Le 27 MAI 2013

Nos réf : EE-710-13

**Avis de l'autorité environnementale sur le projet  
de construction d'un centre commercial « DECK 78 »  
à Vernouillet et Triel-sur-Seine (Yvelines)**

### Limite des zones du PPRI et zone amiantée

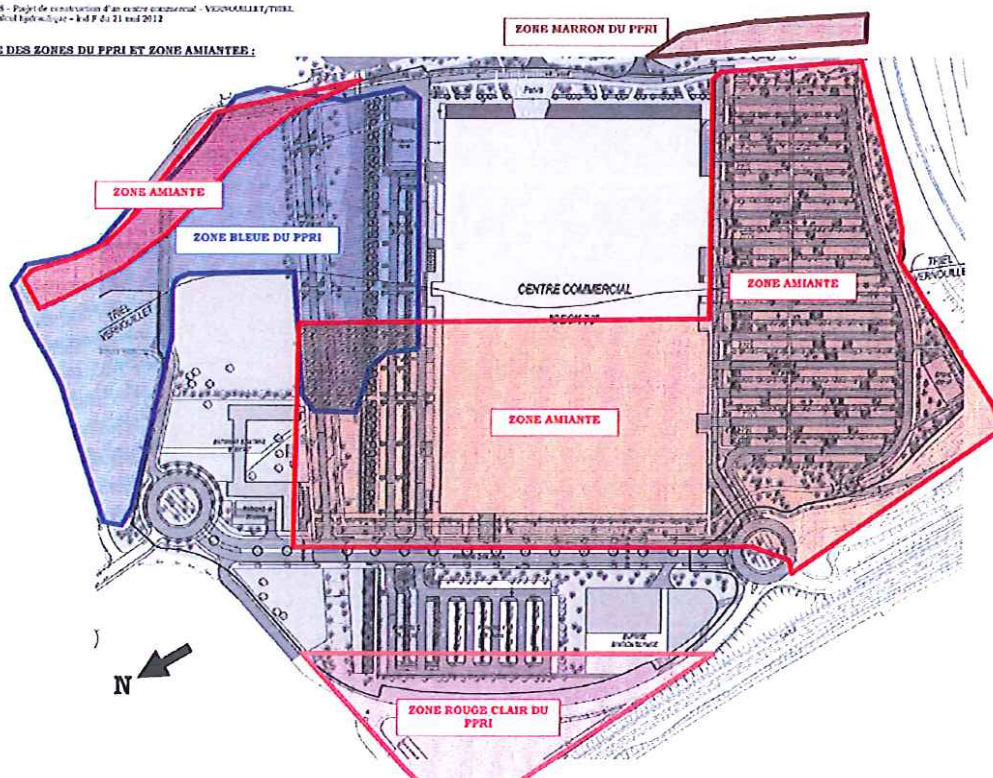
L'étude d'impact indique que les remblais en zone inondable seront compensés intégralement par le remodelage de terrain des espaces verts, afin de conserver le volume d'expansion des crues. Ces compensations demandent à être explicitées.

Il convient de rappeler que les jardins en creux ne peuvent remplir la double fonction de collecte des eaux pluviales et de compensation hydraulique des eaux de crues. En effet, ils pourraient se trouver remplis au moment de la crue et ne plus assurer leur fonction de compensation.

Outre le respect des dispositions de constructibilité prévues au PPRI, les mesures envisagées pendant les travaux en cas de crue devront être précisées, au titre de la procédure « loi sur l'eau », notamment les précautions prises lors des terrassements dans les zones inondables où des sols amiantés et/ou pollués sont présents.
